2. 商品説明

サンバー 新型車解説書

希望小売価格 2,100円 U7520JJ

A: 排出ガス基準

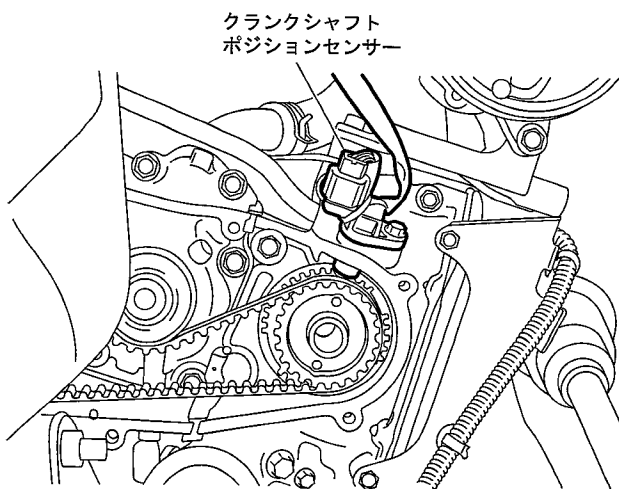
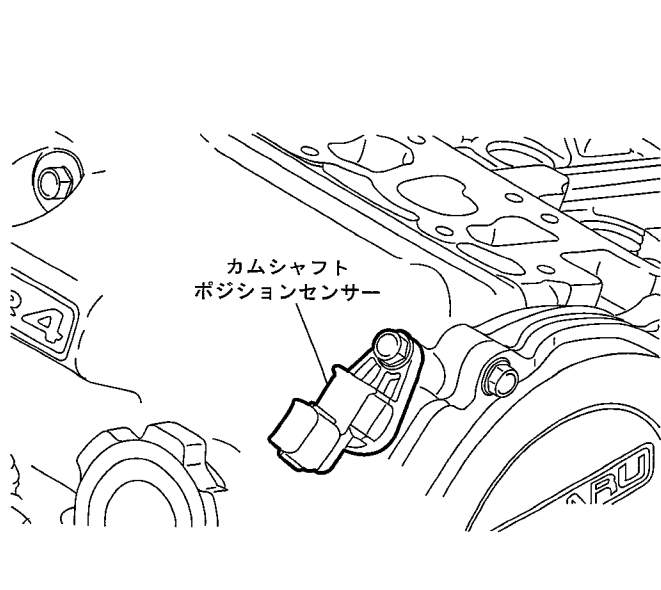
- 平成 19 年排出ガス規制に対応し、かつ平成 17 年排出ガス基準 50% 低減を行いました。
(クリーンエンジン車)
- 平成 19 年排出ガス規制に対応しました。(NA 貨物一般車、SC 貨物車)

- 排出ガス規制対応のためリヤ O₂ センサーを追加しました。(トラック、バン系 SC エンジン車)
- 排出ガス規制対応のためヒーター機能付きリヤ O₂ センサーを追加しました。
(トラック、バン系 NA エンジン車)

失火検出性向上のためクランクシャフトポジションセンサーを追加し、カムシャフトポジションセンサーを変更しました。(トラック、バン系 NA エンジン車)

D: 触媒

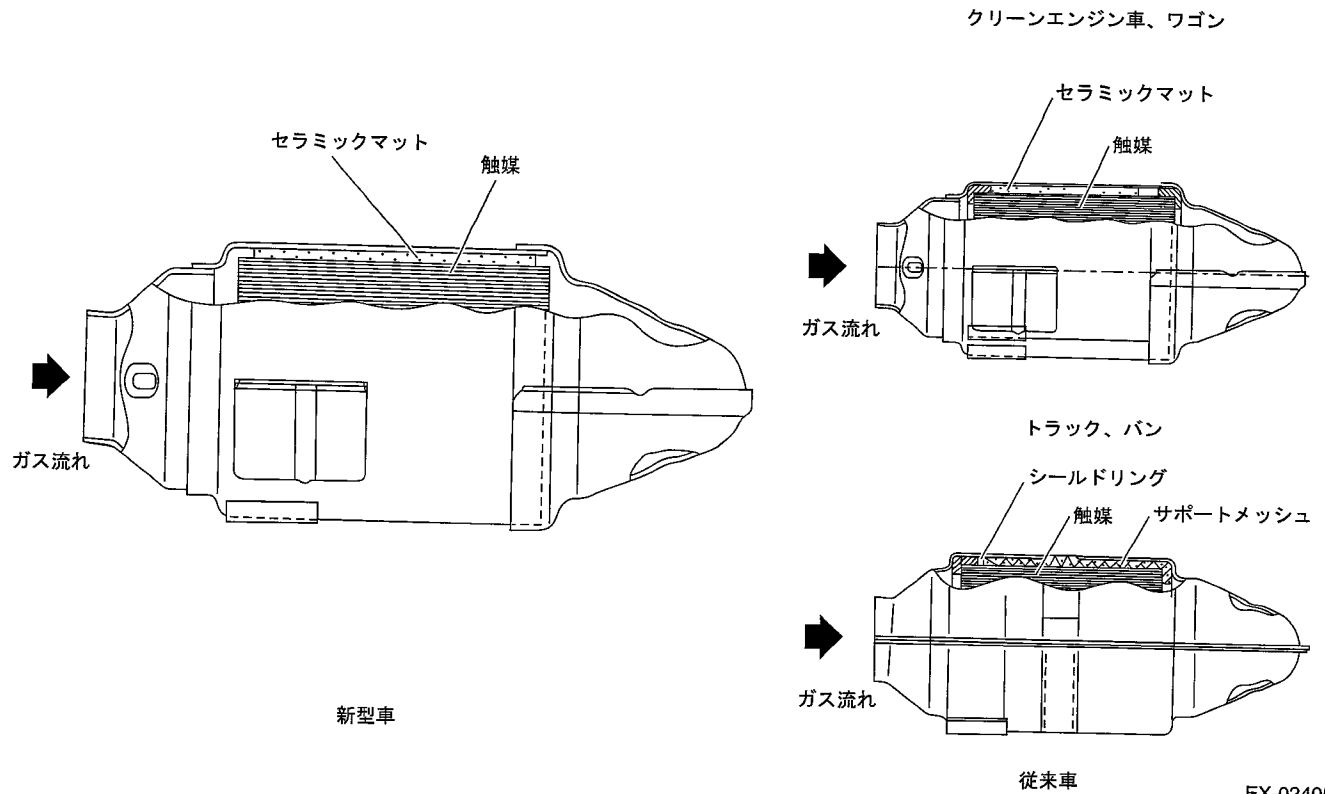
排出ガス規制対応のため触媒を変更し、部品統合化を図りました。(トラック、バン系)

C: エンジン調整値ラベル

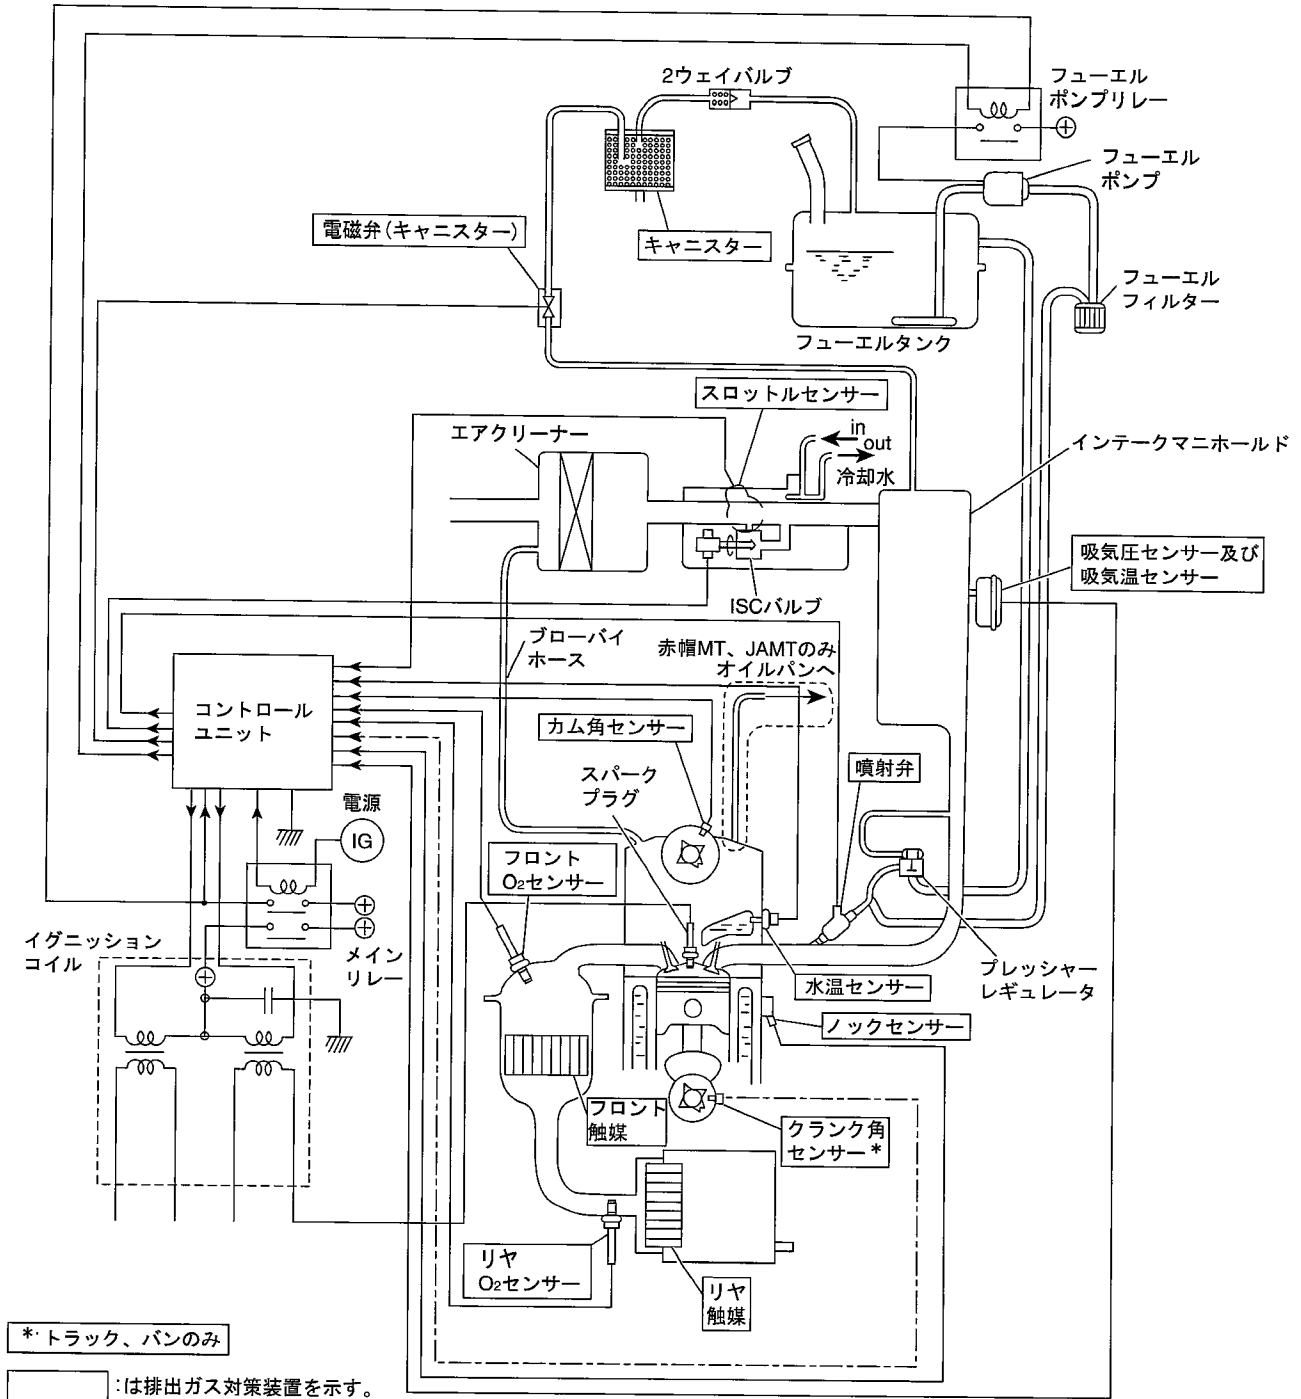
従来車ではエンジン調整値ラベルとタイミングベルト交換時期ラベルは別々に貼付していましたが、統合化を図りました。

1 オートマチックトランスミッション

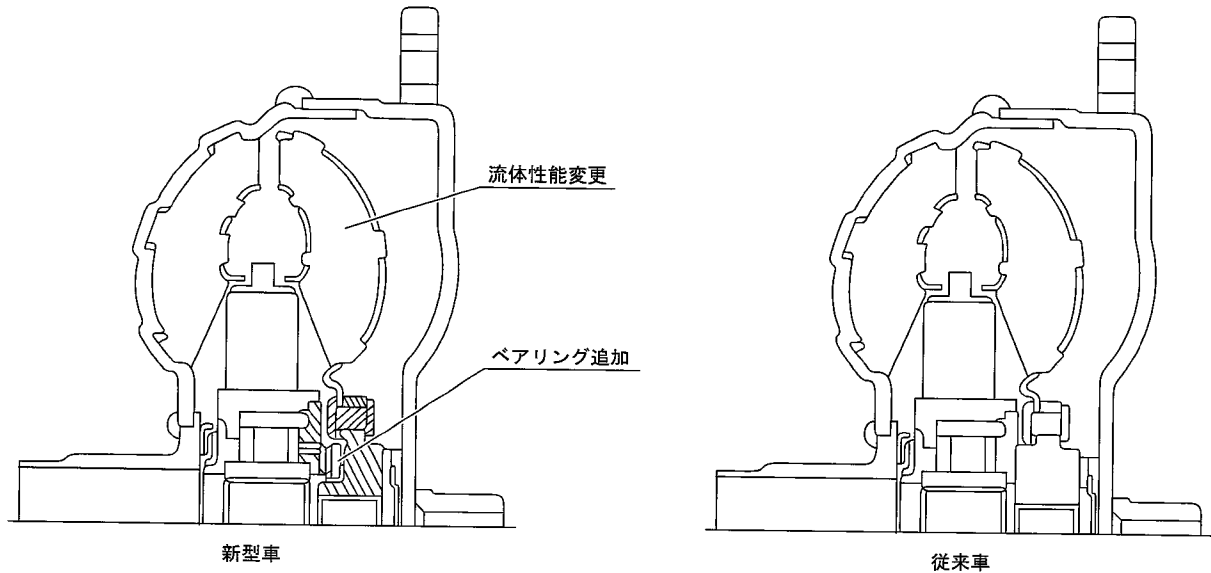
部品共用化のためワゴンおよびクリーンエンジン車で採用しているトルクコンバーターをトラック、バン系に採用しました。(NA車)

2 ステアリングロック

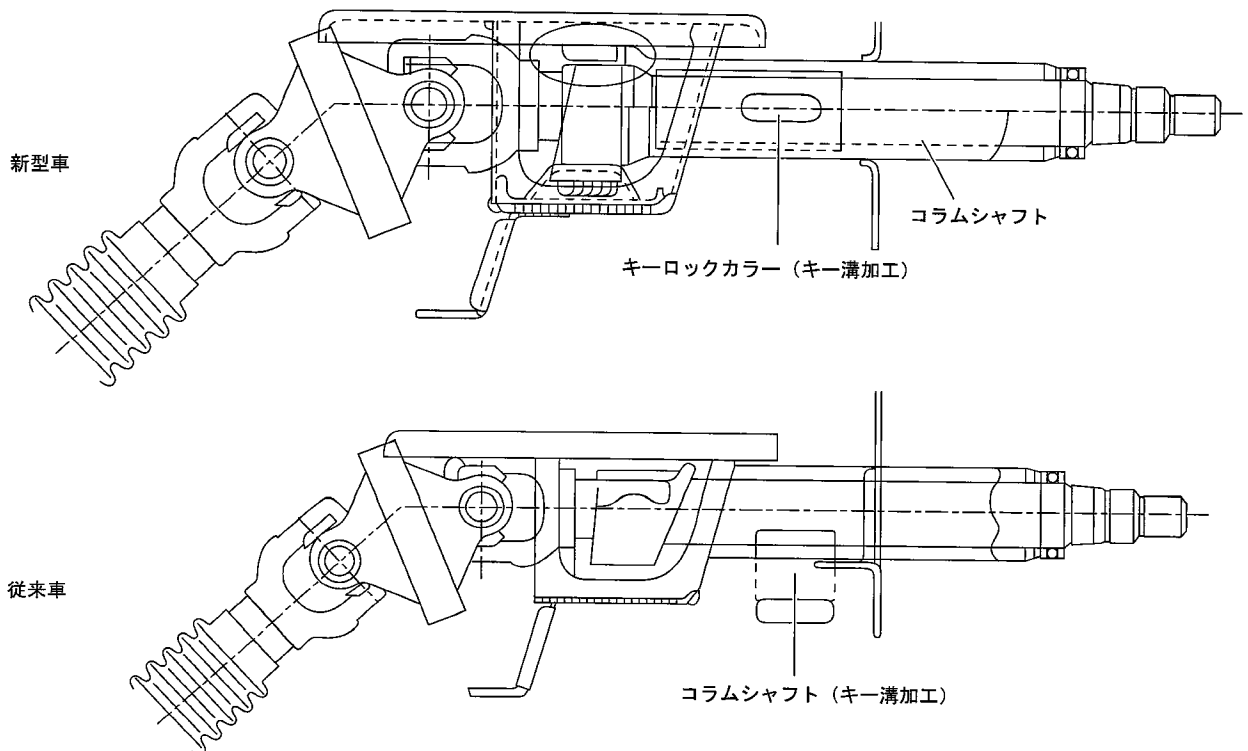
防盜性向上のためステアリングロック部の構造を変更しました。

A: フロントバンパープロテクター

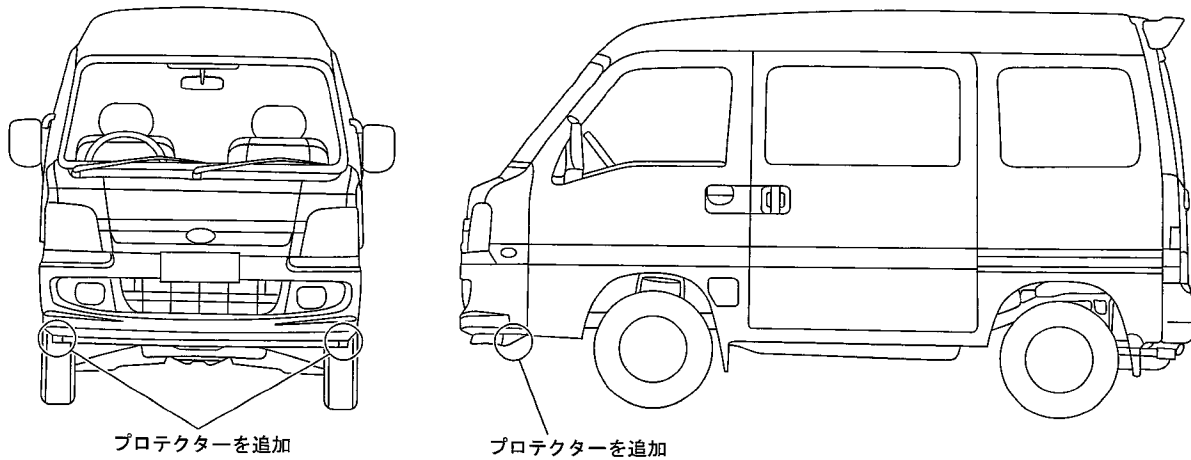
法規対応のためフロントバンパープロテクターを追加しました。(ワゴン系)

A: パワーウィンドウ

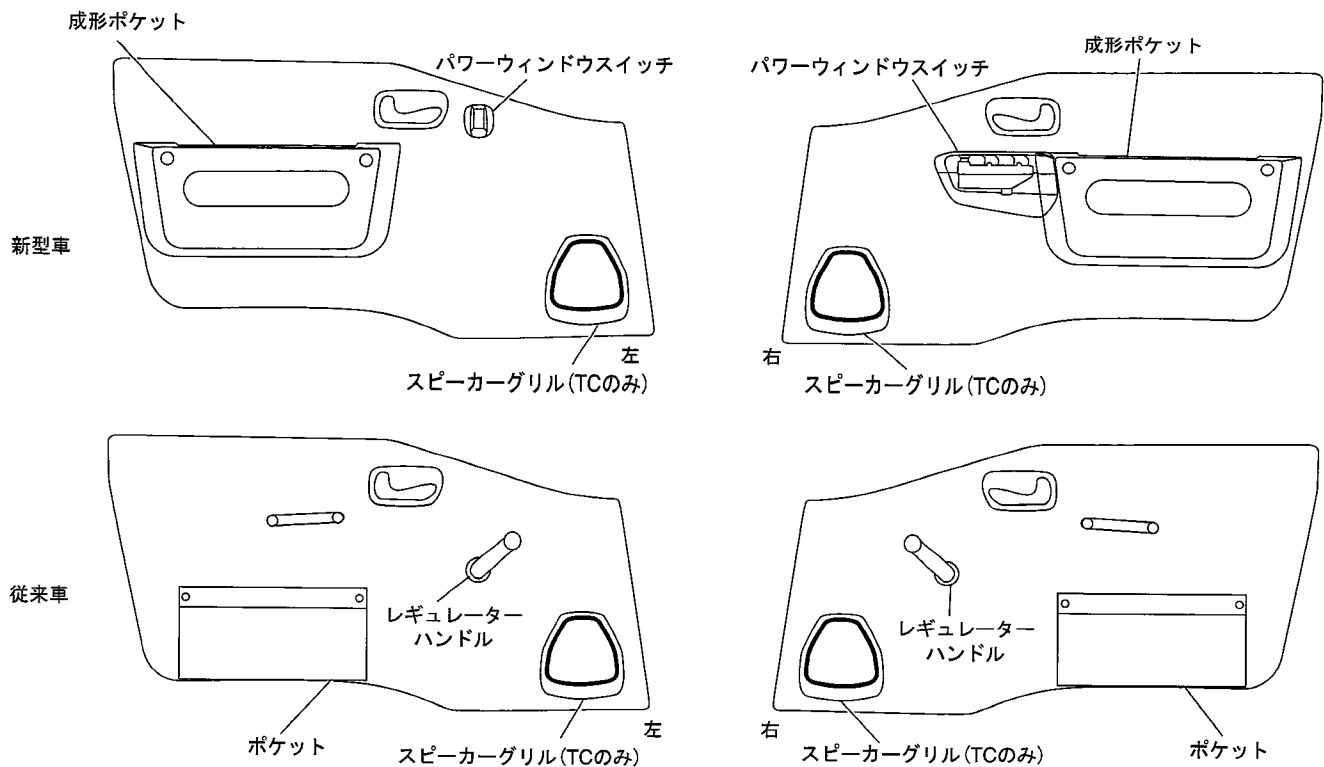
パワーウィンドウを拡大採用しました。それにともないドアポケットを採用しました。(トラック系)

B: キー

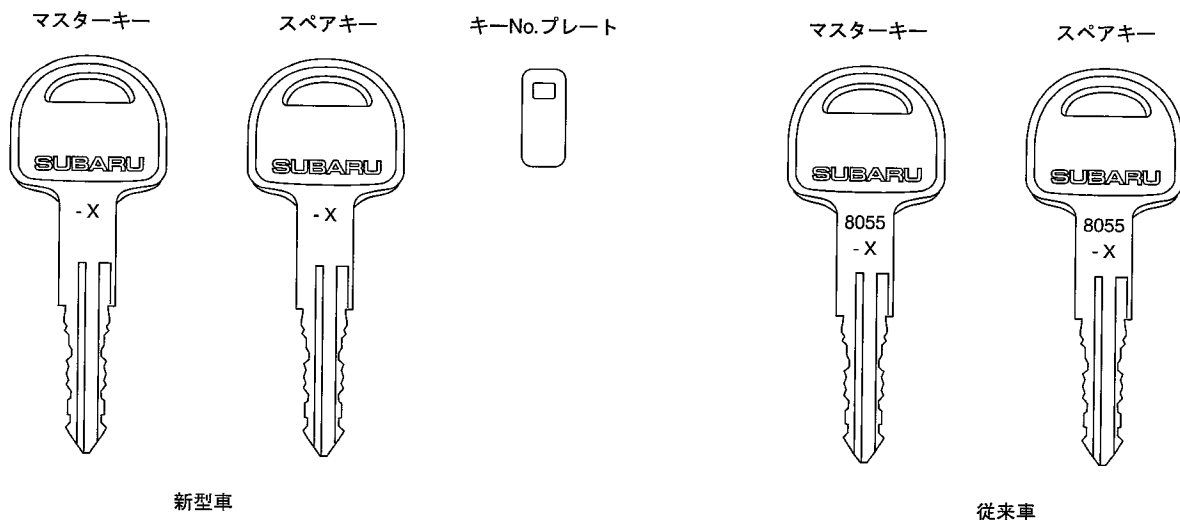
- ・防盜性向上のためキーNo. の打刻を廃止しました。そのためキーNo. プレートを追加しました。なおキーNo. プレートの取扱い方法については取扱い説明書をお読み下さい。
- ・すでにリモコンキー付車およびスマートキーレス付車は実施済みです。

F: インストルメントパネルパッド

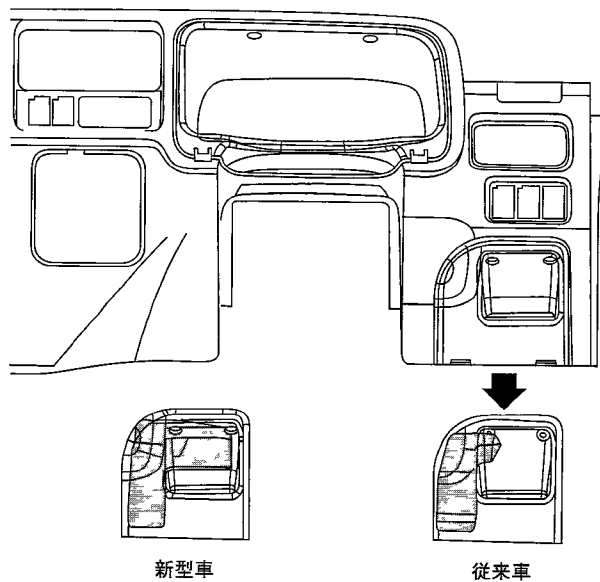
乗員保護性能向上のためインストルメントパネルパッドを大型化しました。（トラック 4WD SC 車）

G: エアコンディショナー

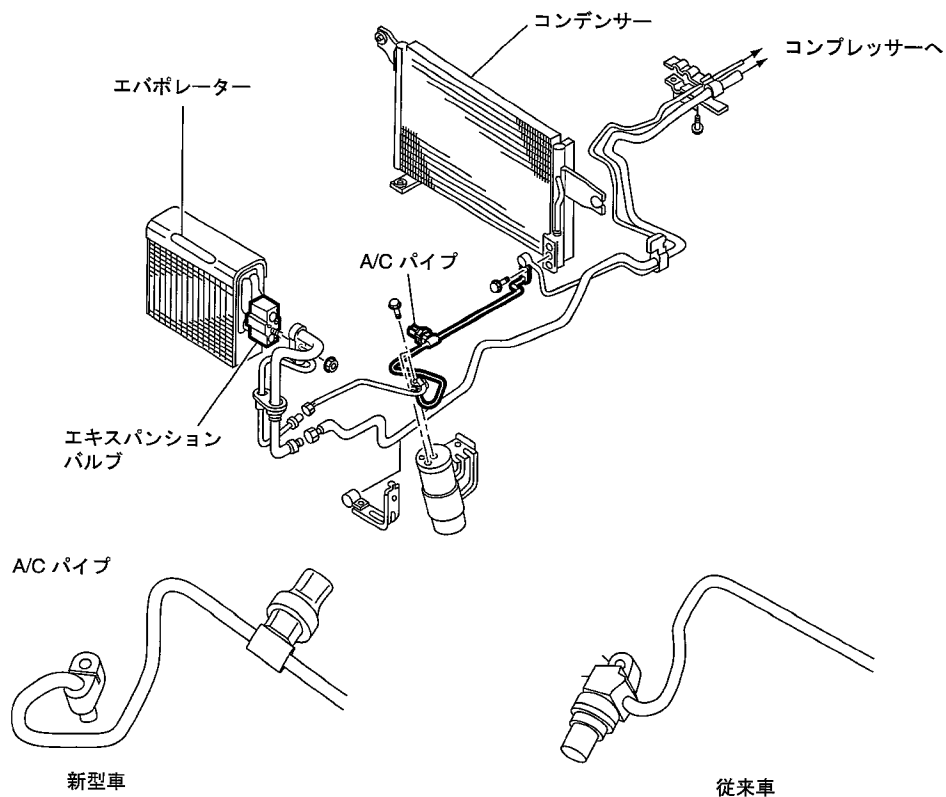
- 生産性向上のため床下 A/C パイプの形状を変更し、またエキスパンションバルブの薄幅化を図りました。
(エアコン付車)
- 小型軽量化のためブロアモーターレジスターを 5 極コネクタから 4 極コネクタに変更しました。
(全車)

H: オーディオ

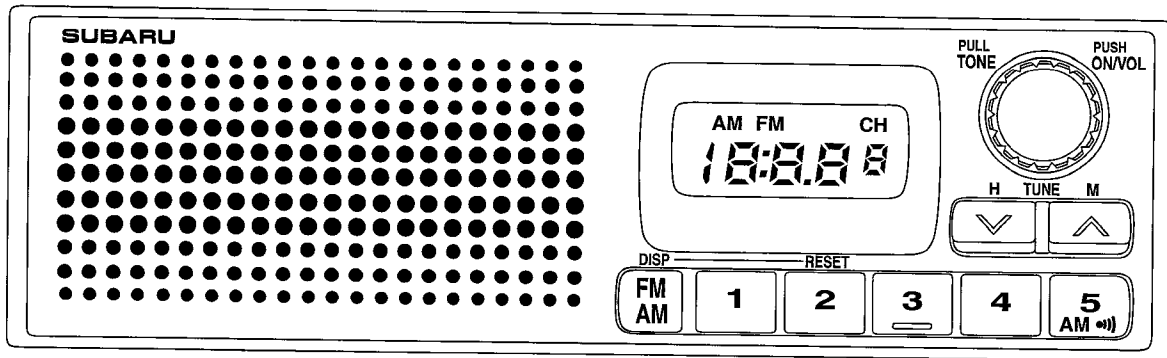
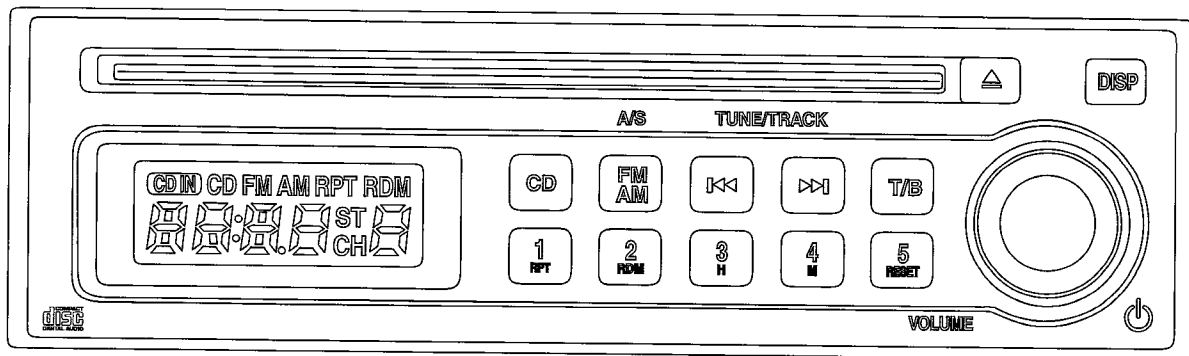
- AM ラジオを廃止し、AM / FM ラジオを採用しました。(トラック、バン系)
- AM / FM カセットラジオを廃止し、AM / FM CD ラジオを採用しました。(全車)
